## **CIRCULAR Nº 1**

**LIC. Nº: 05/2023**

**OBRA: “NUEVO HOSPITAL LOS BERROS”**

» **VISTA FINAL CARTEL DE OBRA**

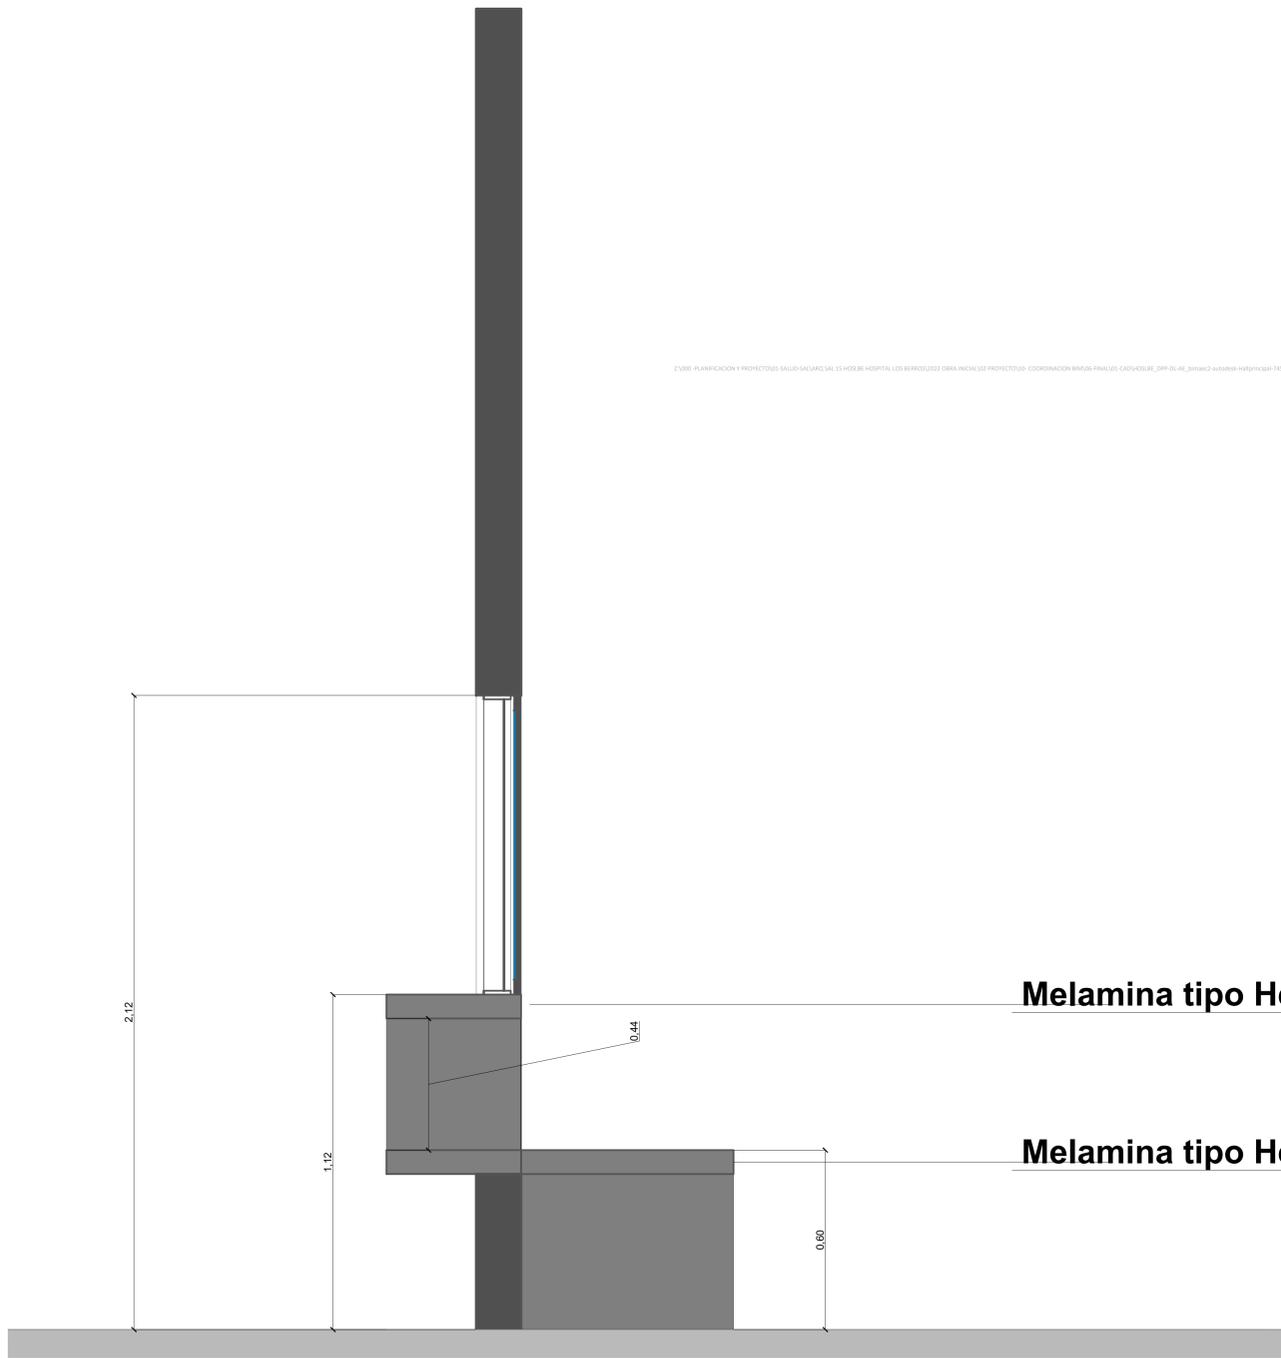
1. Por la presente, se aclara que, según Expediente Nº 502-000669-2022, en el cual la Dirección de Planificación y Proyectos, de la Subsecretaría de Arquitectura, se entregan especificaciones técnicas de la construcción del cartel de obra. Se adjunta plano en PDF: ***CARTEL DE OBRA HOSPITAL LOS BERROS***
2. Se deberá reemplazar el plano ya publicado ***007-DC-PLANO DE DETALLES GENERICOS DE MOBILIARIO*** por el que se adjunta denominado: ***007-DC-PLANO DE DETALLES GENERICOS DE MOBILIARIO.R1***.
3. Se otorgan detalles de muebles bajo mesadas y alacenas de los consultorios en general: ***008-DC-PLANO DE DETALLES GENERICOS DE MOBILIARIO***.

La estructura de soporte del cartel de obra se deberá calcular para soportar la acción sísmica transmitida por el letrero o el efecto del viento.

La distancia de colocación del cartel respecto al borde del suelo será de 2 metros. (Tener en cuenta al plantear la estructura de soporte).

**VENTANA DE 3 HOJAS FIJAS Y UN HUECO INFERIOR.**

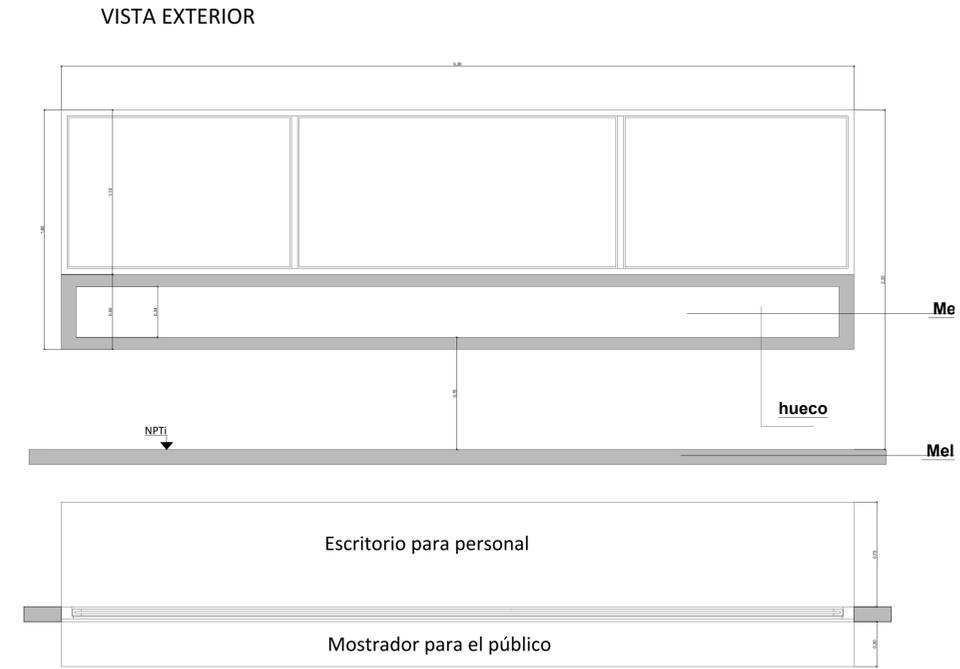
**Nota:** Esta ventana se colocará sobre el mostrador de "Admisión" al Hospital.

- Premarco:** Chapa D.D.Nº16, con corte de pintura.
- Marco:** Caño 100 x100 pintado.
- Hoja:**
  - Paño superior fijo de aluminio color Anodizado, Línea Modena 2. dividida en 3 paños.
  - Huevo inferior con mdf y perfil de aluminio color Anodizado, Línea Modena 2.
- Vidrios:** Vidrio laminado 10 mm . color transparente Burlete de goma exterior.
- Herrajes:** no posee.
- Pintura premarco:** 2 manos de antióxido.

**VENTANA DE 1 HOJAS FIJAS Y UN HUECO INFERIOR.**

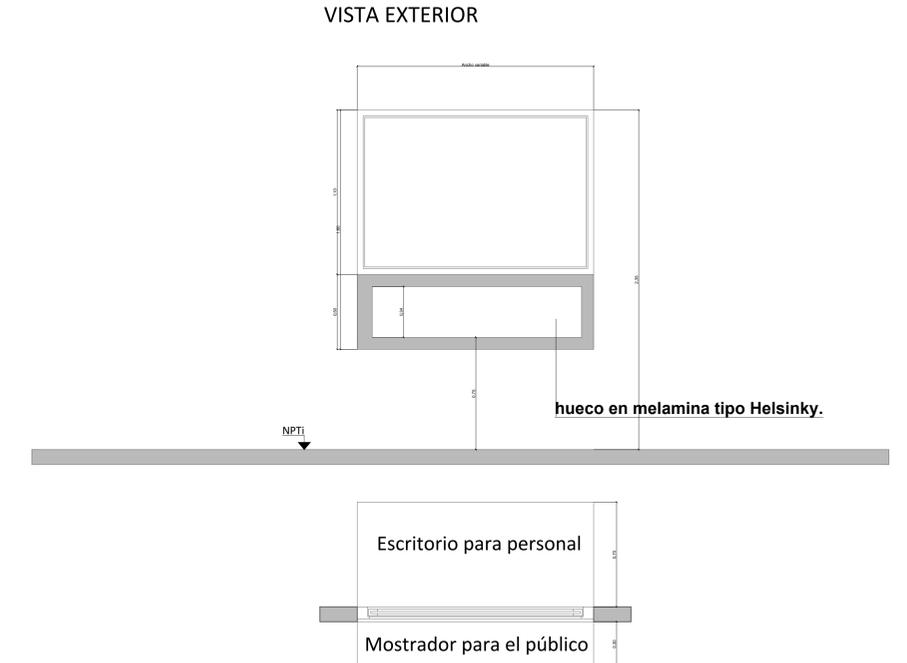
**Nota:** Esta ventana se colocará sobre el mostrador de "Laboratorio, Expendio Farmacia" al Hospital.

- Premarco:** Chapa D.D.Nº16, con corte de pintura.
- Marco:** Caño 100 x100 pintado.
- Hoja:**
  - Paño superior fijo de aluminio color Anodizado, Línea Modena 2. en 1 paño.
  - Huevo inferior con MDF y perfil de aluminio color Anodizado, Línea Modena 2.
- Vidrios:** Vidrio laminado 10 mm . color transparente Burlete de goma exterior.
- Herrajes:** no posee.
- Pintura premarco:** 2 manos de antióxido.
